Zonnepark Roeleven te Zoetermeer

Projectnummer: 202951  
Datum: 24 november 2023  
Opgesteld: [art.5.1-2e](#)

# ADDENDUM NATUURINGREPEN ZONNEPARK ROELEVEEN

## 6. Mogelijke aanpassingen zonnepark Roeleveen

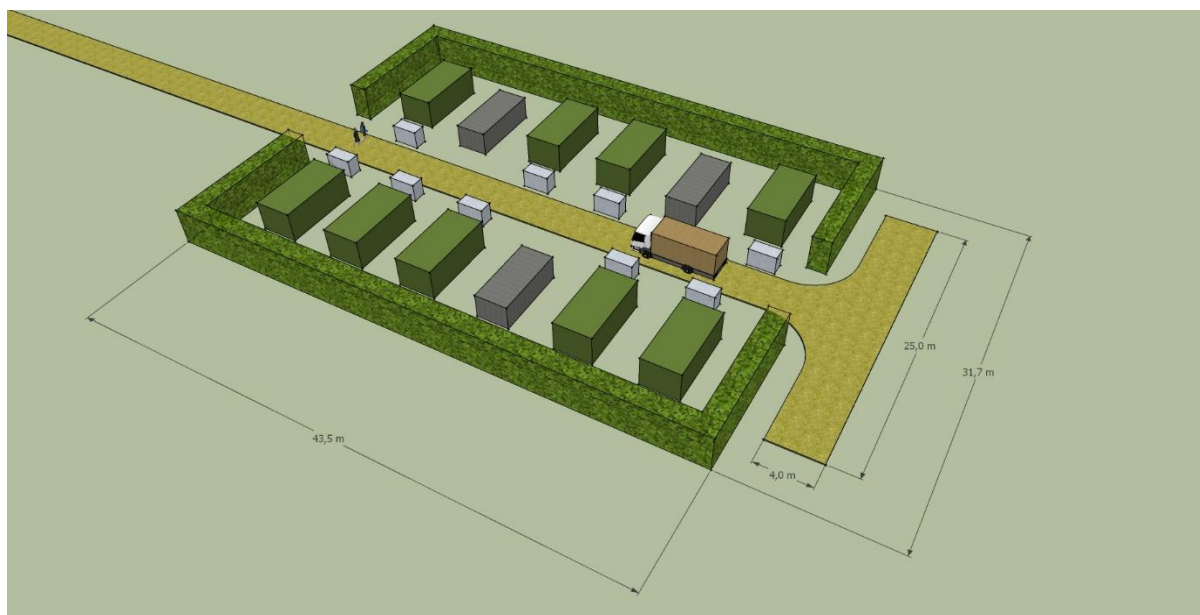
Tijdens het gesprek op 19 december 2023 tussen de provincie Zuid-Holland, de gemeente Zoetermeer, Sunvest en landschapsarchitect Haver Droeze heeft de provincie aangegeven dat ze verwacht dat ondanks de genomen maatregelen de beoordeling uitkomt op “transformeren” inzake beschermingscategorie 2. Op 16 februari 2024 heeft de provincie aangegeven dat het het project wil beoordelen inclusief de besproken punten. Om deze reden beschrijft Sunvest hieronder de punten die zijn besproken op 19 december. Sunvest blijft overigens bij het standpunt dat, zonder aanvullende aanpassingen, het hier gaat om “aanpassen” wat blijkt uit de ingediende vergunningsstukken, hoofdstukken 1-5 uit dit document en het memo opgesteld door Eelerwoude dat “aanpassen” onderbouwt.

## 2. Verbreden ecologische stroken op de landscheiding

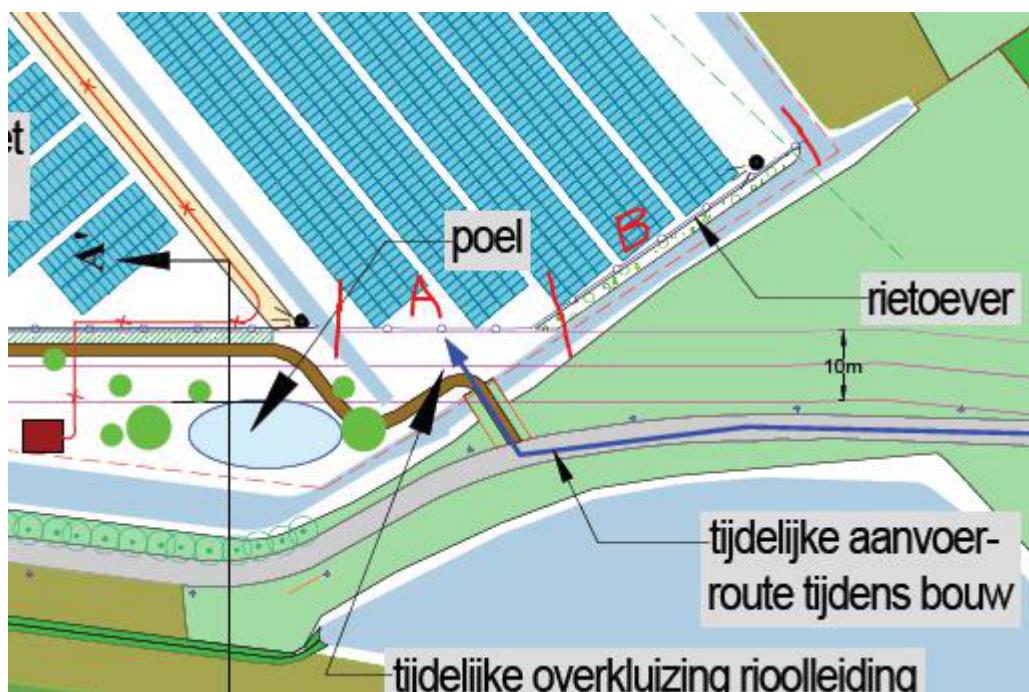
\* Is het dan niet mogelijk 1 rij te verwijderen en het de panelen meer naar het midden te plaatsen zodat de beleving en de ruimte voor ecologie beter wordt? De landscheiding is van groot belang en daarnaast is deze relatief goed zichtbaar vanaf het waterpad/fietspad. Op basis van het plan is nog onvoldoende duidelijk hoe deze zichtbaarheid gerealiseerd wordt.

Zoals besproken zouden de ecologische stroken altijd breder kunnen maar er speelt ook een duurzaamheidsopgave én een business case. Met de huidige indeling is het optimum gezocht tussen deze aspecten. De stroken zijn voldoende breed (10-25 meter) om het model Kamsalamander goed uit te voeren. Belangrijk om te vermelden is dat het hele gebied (ook onder de zonnepanelen) gezien dient te worden als onderdeel van de GroenBlauwe slinger dat 25 jaar lang amper geroerd zal worden, o.a. omdat het niet toegankelijk is voor publiek. We onderschrijven het belang van de landscheiding en willen ervoor zorgen dat de combinatie van ecologische corridor met zonnepanelen goed zichtbaar is vanaf het Waterpad/fietspad. We stellen voor om het voorziene hek, aangegeven als B hieronder, weg te laten en aanvullend de bestaande sloot te verbreden van ~2,5 meter naar ~4,5 meter door een plasberm van ~2m toe te voegen. Op deze manier is de sloot breed genoeg vanuit een verzekeringsperspectief en geeft dit een meer open karakter. Het gedeelte gemarkeerd met A zal een hek moeten hebben omdat dit deel open is voor publiek.

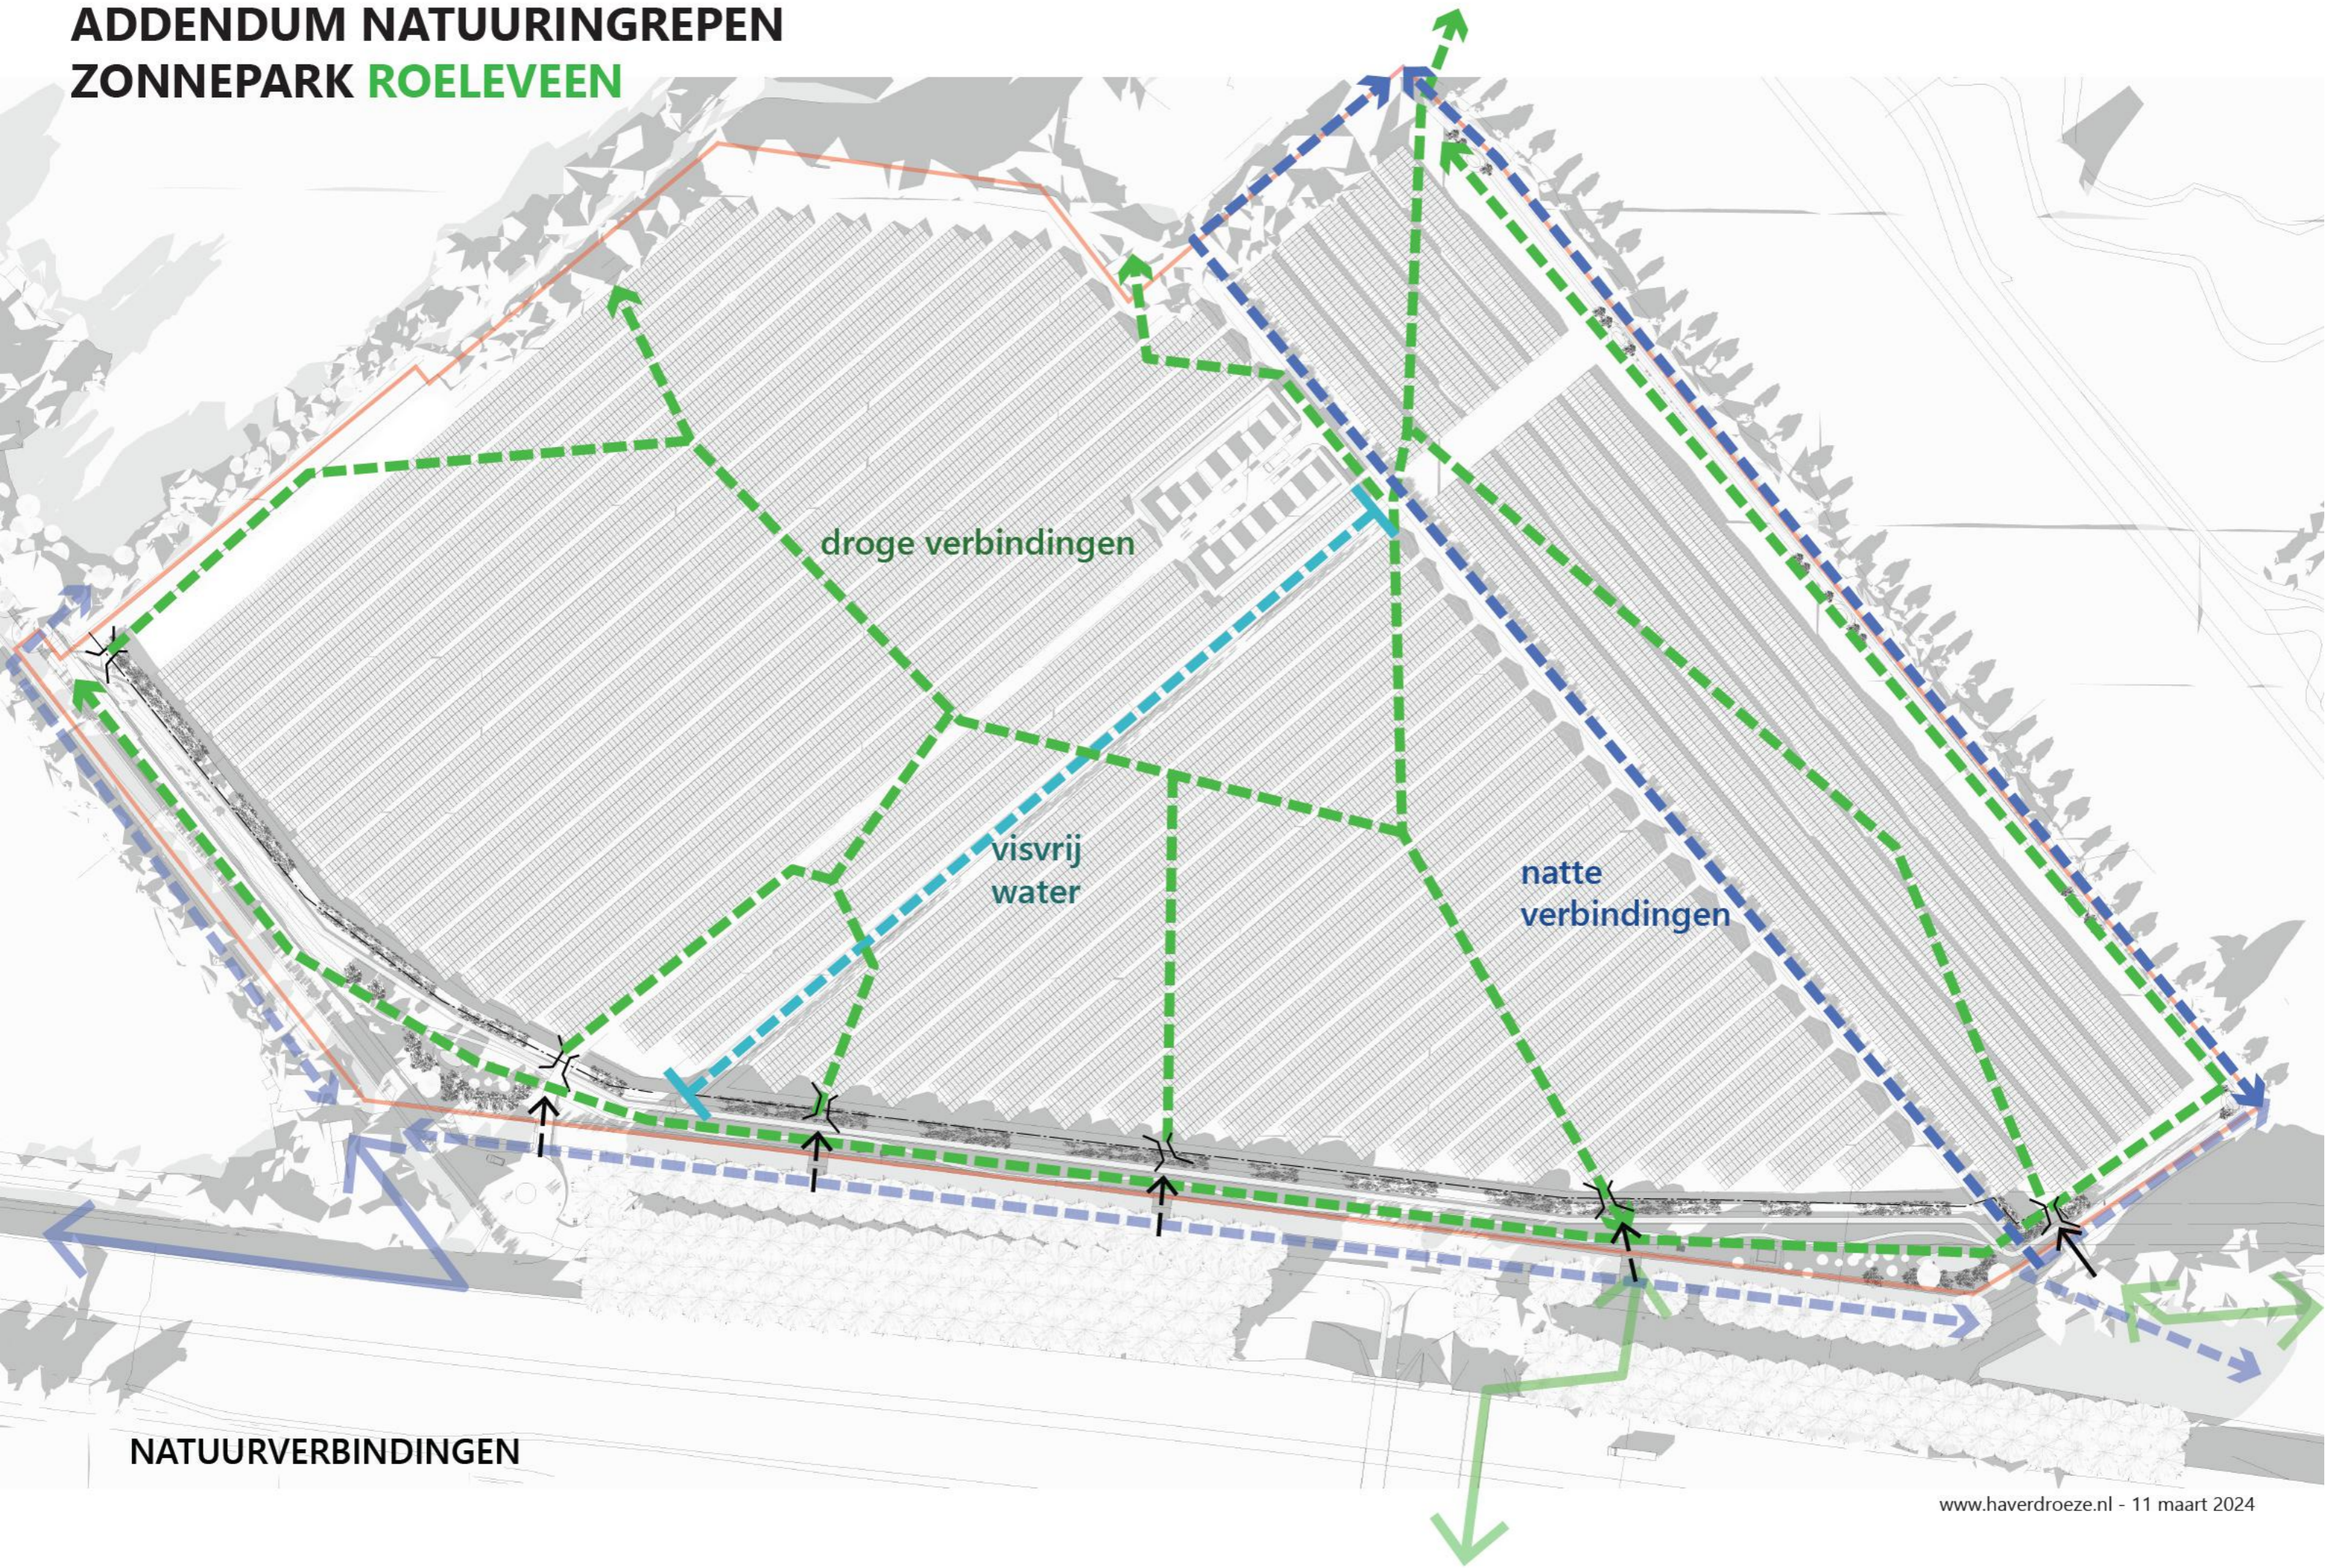
\* Een duidelijk overzicht maatregelen binnen de plangrenzen. Nu is nog onvoldoende duidelijk in één oogopslag welke ecologische maatregelen getroffen worden. In een contrast tekening zou alleen het veld en alleen de ecologische/groen blauwe inpassing zichtbaar gemaakt kunnen worden. -> zie het addendum natuuringrepen
